Modulo per la presentazione delle osservazioni per i piani/programmi/progetti sottoposti a procedimenti di valutazione ambientale di competenza statale

Progetto per la realizzazione di un impianto eolico denominato "PARCO EOLICO CALTAGIRONE" di potenza nominale pari a 54,00 MW con un sistema di accumulo integrato da 36,00 MW e relative opere di connessione alla rete di distribuzione, da realizzarsi nei Comuni di Caltagirone, Mineo, Aidone, Ramacca.

Codice procedura (ID_VIP/ID_MATTM) 10775

OSSERVAZIONE PRESENTATA NEI CONFRONTI DELLE INTERFERENZE GENERATE DAL PROGETTO DI PARCO EOLICO DENOMINATO "PARCO EOLICO CALTAGIRONE" DI POTENZA NOMINALE PARI A 54,00 MW CON UN SISTEMA DI ACCUMULO INTEGRATO DA 36,00 MW E RELATIVE OPERE DI CONNESSIONE ALLA RETE DI DISTRIBUZIONE, DA REALIZZARSI NEI COMUNI DI CALTAGIRONE, MINEO, AIDONE, RAMACCA.

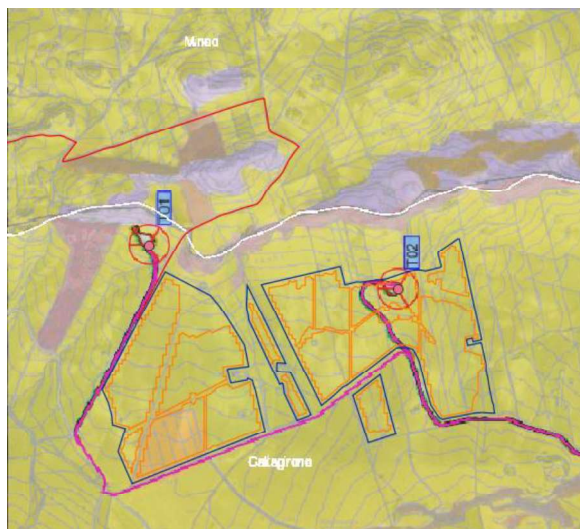
La Società WIND ENERGY CALTAGIRONE S.R.L. ha avviato la sua procedura di valutazione ambientale presso il MASE in data 20.12.2023 assumendo codice di procedura ID: 10775 ed è stata, a seguito di necessari perfezionamenti documentali e integrazioni volontarie successive al deposito, resa procedibile con conseguente avvio di consultazione pubblica per le osservazioni il 18.03.2024, cioè circa 180 giorni dopo l'avvio dell'istruttoria tecnica del progetto Altobrando.

Preme far notare, visto quanto detto sopra, la prevalenza cronologica dell'iter valutativo ambientale della Scrivente Società e, come conseguenza, la necessaria considerazione in ambito valutativo e progettuale del progetto della Altobrando negli elaborati della proposta progettuale della Wind Energy Caltagirone.

Sul principio della valenza cronologica dettata dalle Linee guida Nazionali DM 2010 possiamo solo affermare che la Scrivente Società ai sensi dell'ex art. 12 c. 4 Dlgs. 387/03 ha avviato il Procedimento Unico Autorizzatorio.

(Inquadramento fatto su QGIS)

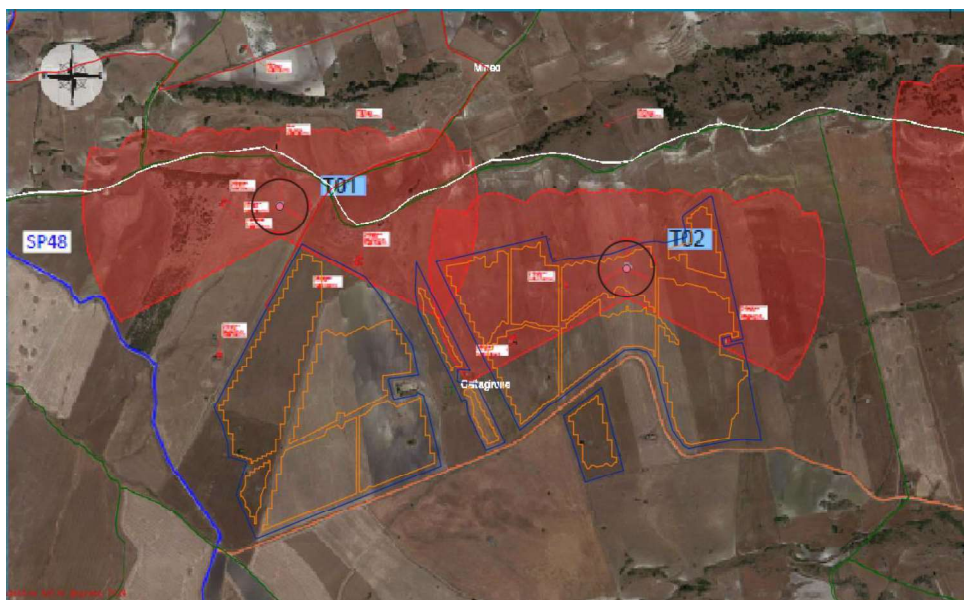
2. Sovrapponendo graficamente il layout del progetto Altobrando alla "Carta della Natura – ISPRA CAL-SA-47" del progetto della Wind Energy Caltagirone, si evince che:

- l'aerogeneratore denominato 02, la sua piazzola e strada di accesso, così come le opere di connessione, sono in completa sovrapposizione con le opere di impianto del progetto Altobrando Srl. Nello specifico, le opere precedentemente menzionate ricadono nelle particelle 55, 60, 65, 69, 125 del Foglio 17 del comune di Caltagirone (CT) che sono state, oltretutto, già contrattualizzate dalla scrivente società

- l'aerogeneratore denominato 01, per la sua estrema vicinanza con l'impianto della Scrivente Società, è con le sue opere di connessione in interferenza con l'impianto della Scrivente Società in area ovest.

- il cavidotto interno di collegamento tra i due aerogeneratori 02 e 01 con il resto dell'impianto eolico, sono anche essi in interferenza con il progetto Altobrando Srl.
